COMUNI DI ASCOLI SATRIANO, CASTELLUCCIO DEI SAURI E
DELICETO (FG)
LOCALITÀ "CONCA D'ORO"

PROGETTO PER LA REALIZZAZIONE DI **IMPIANTO EOLICO** **"CONCA D'ORO"**

**Relazione di riscontro alle integrazioni richieste con Prot. n. 21699 del
25/07/2024**

CDODG_GENR03800_00

Figura 1: Inquadramento intersezione con componenti geomorfologiche

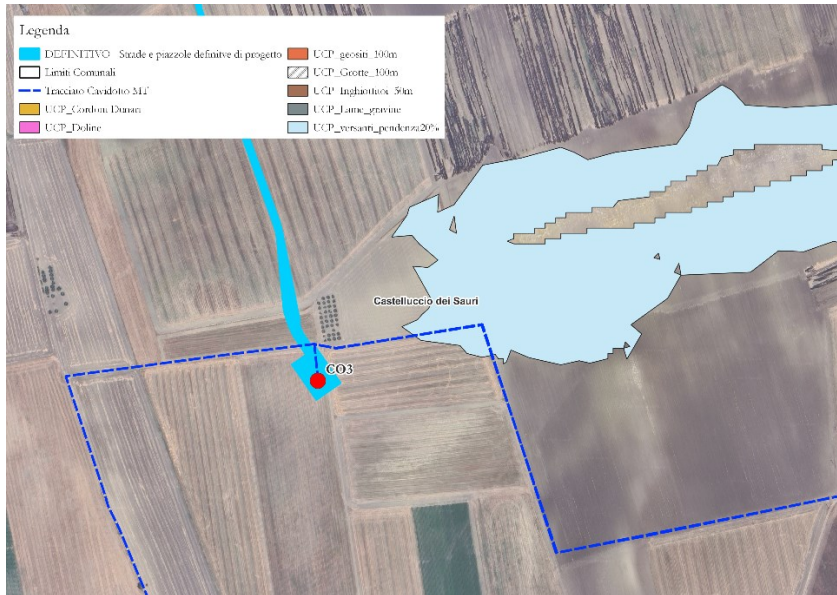
Verifica della rispondenza del layout di progetto con quanto disposto dall'elaborato del PPRT Linee Guida 4.4.1 Parte Prima - Linee guida sulla progettazione e localizzazione di impianti di energia rinnovabile;

- il primo riguarda un tratto di cavidotto interrato di collegamento tra la turbina CO3 e la turbina CO4 riportato nella Figura 2;

Figura 14: Inquadramento di dettaglio interferenze progetto e vincoli PUG Ascoli Satriano - Tavola B1

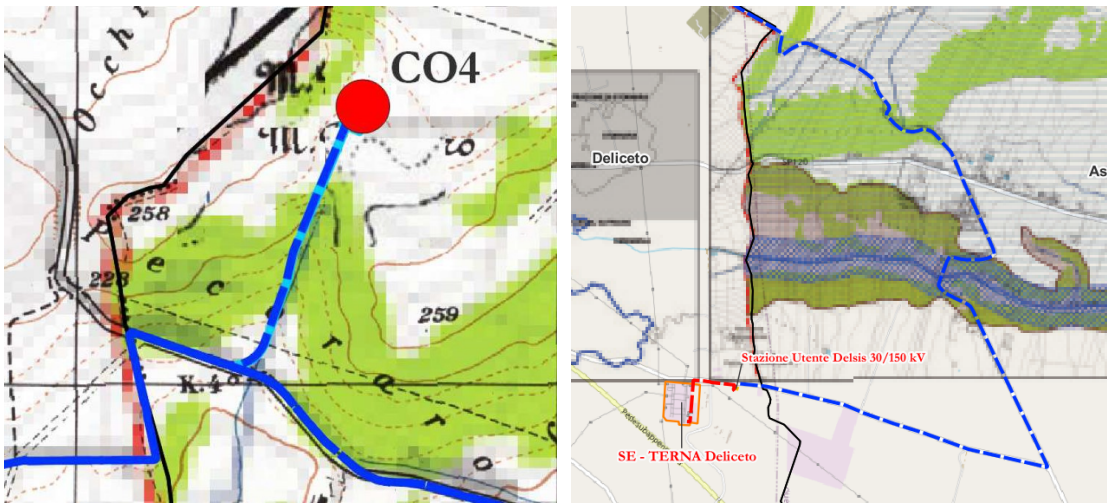
Elaborazione di cartografia, in scala idonea, in cui siano opportunamente rappresentate e verificate tutte le interferenze dell'impianto in esame con il quadro vincolistico e prescrittivo disposto dal PUG - Piano Urbanistico Generale del Comune di Ascoli Satriano;

Come si può osservare dalla figura sopra riportata, si genera un’interferenza tra la strada definitiva e un tratto del tracciato di cavidotto che conducono alla torre CO4 e un’area avente versanti con pendenze maggiori del 20%. Un tratto del cavidotto di collegamento alla Sottostazione interessa invece un’area individuata come bene paesaggistico, nello specifico la fascia di rispetto di 150 m dai fiumi e torrenti: si specifica che tale tratto risulta su strada già esistente nello specifico la strada provinciale SP104
